# 惣領公園の未来を一緒に考える 住民ワークショップニュース 第3回

### 第3回ワークショップテーマ

「みんなの惣領公園の姿を考えよう！」

日時：2023年4月6日 場所：惣領4町内公民館

A班

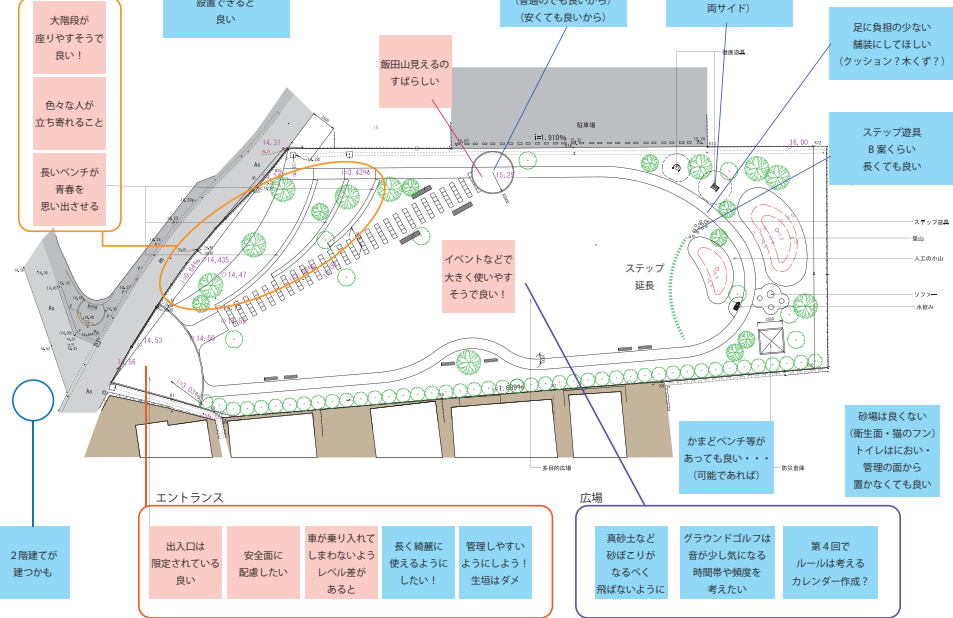
B案を選びました!

- ・エントランスはAの方がのぞましい
- ・多目的広場は初めから分けておいた方が取り合いにならないのでは?
- ・倉庫などの施設もデザインを考えると使い方の幅が広がるのでは?

B班

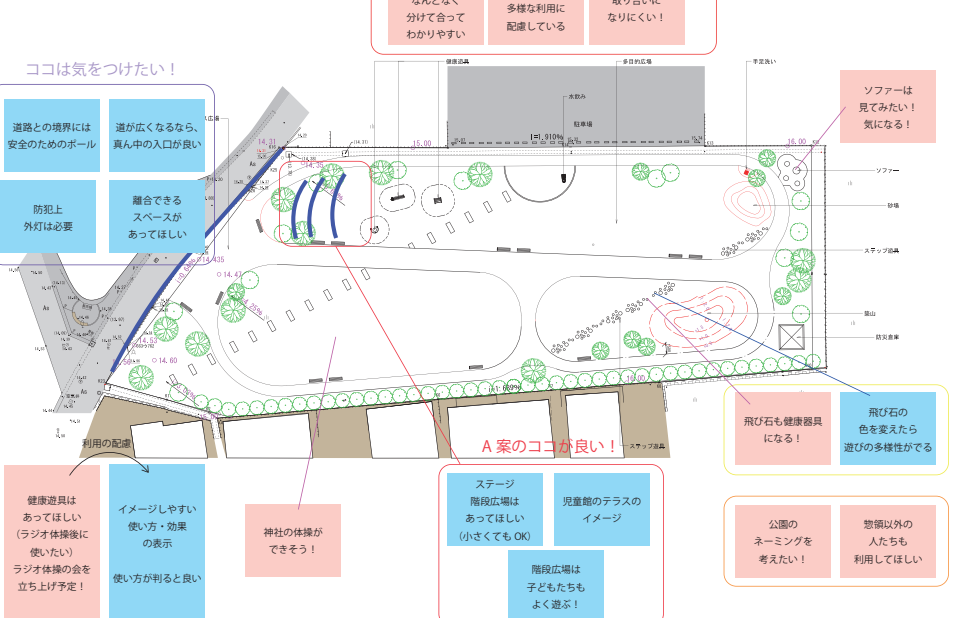
A案を選びました!

- ・階段広場が座りやすそうが良い!
- ・エントランスは安全面や維持管理面を工夫してほしい
- ・砂場は衛生面などが良くない
- ・飯田山が望めるのが素晴らしい!

C班

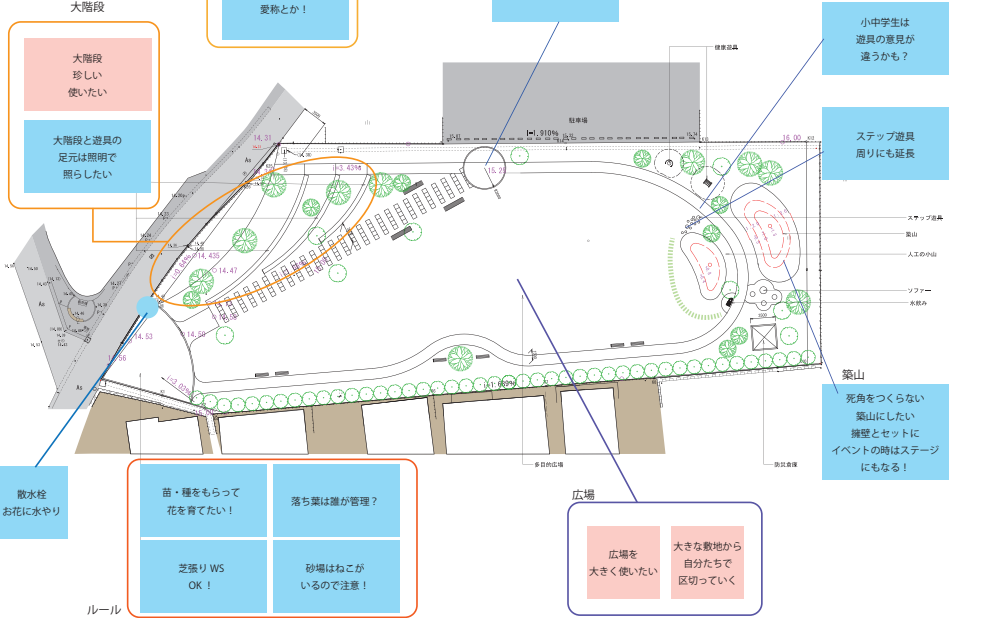
B案を選びました!

- ・B案を選んだけど階段広場は採用してほしい
- ・多目的広場のゾーンがなんとなく明示された方が取り合いになりにくく、わかりやすい
- ・防犯上、照度は確保してほしい
